Rapport de contrôle d'installations électriques à basse et à très basse tension

RÉF. 180/2026/86293/D01:2

DATE DU CONTRÔLE 01/10/2026 (17:00 - 17:30) **AGENT VISITEUR** Sébastien Deleuze
ADRESSE DU CONTRÔLE Rue des Lilas 4 - 7100 La Louvière **TYPE DE CONTRÔLE** Visite de contrôle vente ancienne installation (8.4.2.)

SCHEMA ELEC_LILAS 4-1

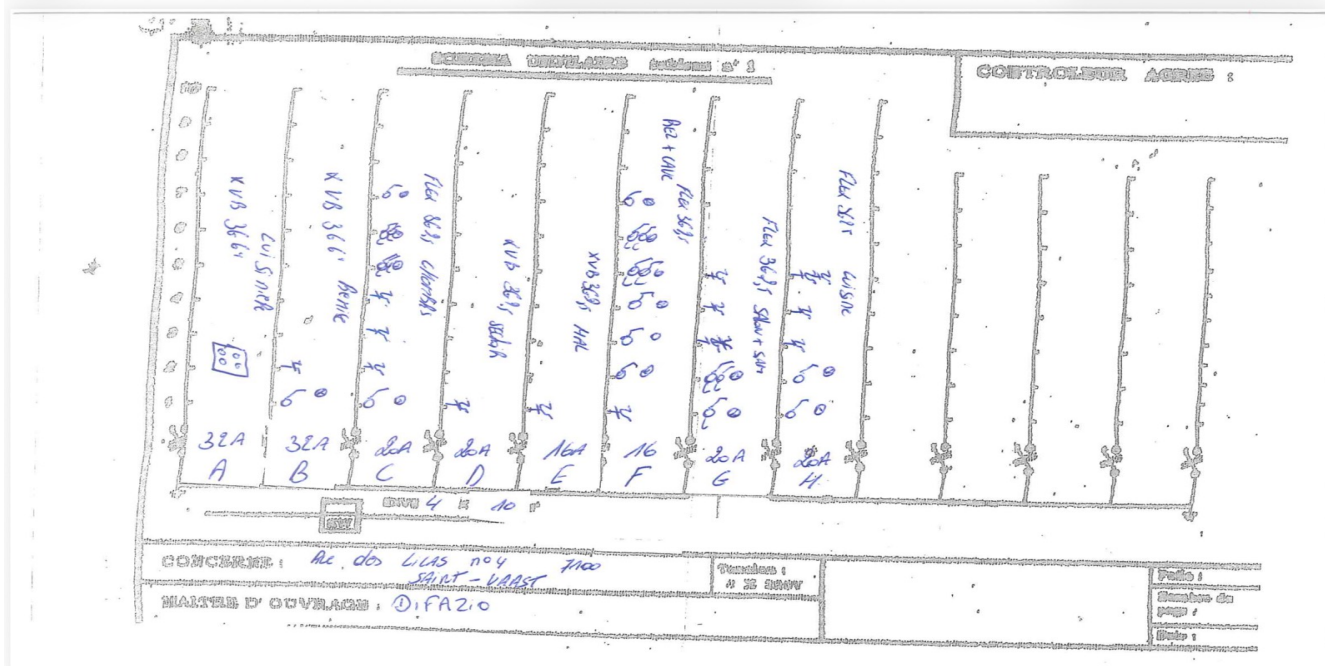
- Les schémas unifilaires et plans de position ne correspondent pas à la réalité. - 3.1.2.;6.4.6.;6.5.7.;9.1.2.
- La résistance de dispersion de la prise de terre n'a pas pu être mesurée car le sectionneur de terre n'était pas accessible, était cassé ou absent ou n'a pas pu être ouvert (écroux oxydés ou autre). - 5.4.3.5.;5.1.5.

- Un/des cordons prolongateurs/multiprises sont installés en pose fixe. - 5.3.4.7.
- Les presse-étoupes d'attente ne sont pas obturés. - 4.2.2.3.
- La correspondance entre les repérages sur le tableau et les schémas n'est pas réalisée correctement. - 3.1.2.;6.4.6.;6.5.7.;9.1.2.
